改善箇所説明図

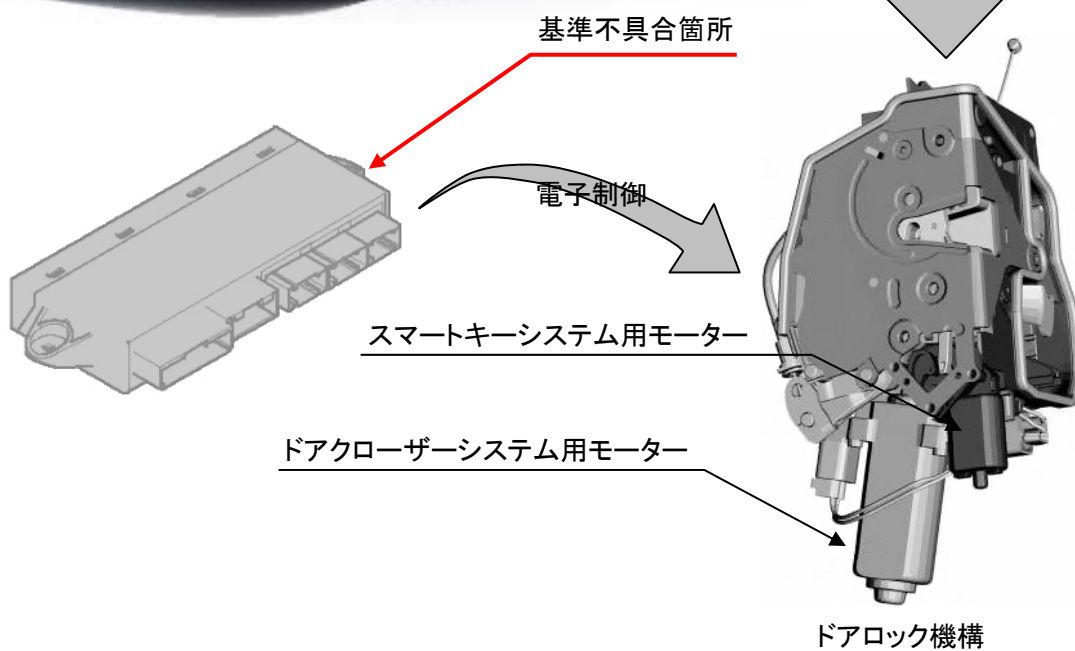
ドアクローザーおよびスマートキーシステムを装備した車両において、スマートキーシステムの制御プログラムが不適切なため、ドアが完全に閉まっていないにもかかわらず、ドアクローザーが機能するために、見かけ上ドアが閉まっているような状態となるものがある。そのため、そのままの状態で使用を続けると、最悪の場合、走行中にドアが開くおそれがある。

- ・ 全車両、スマートキーシステムの制御プログラムを修正する。
- ・ 識別： 0 B D II 診断プラグカバー内側に黄色ペイントを塗布する。
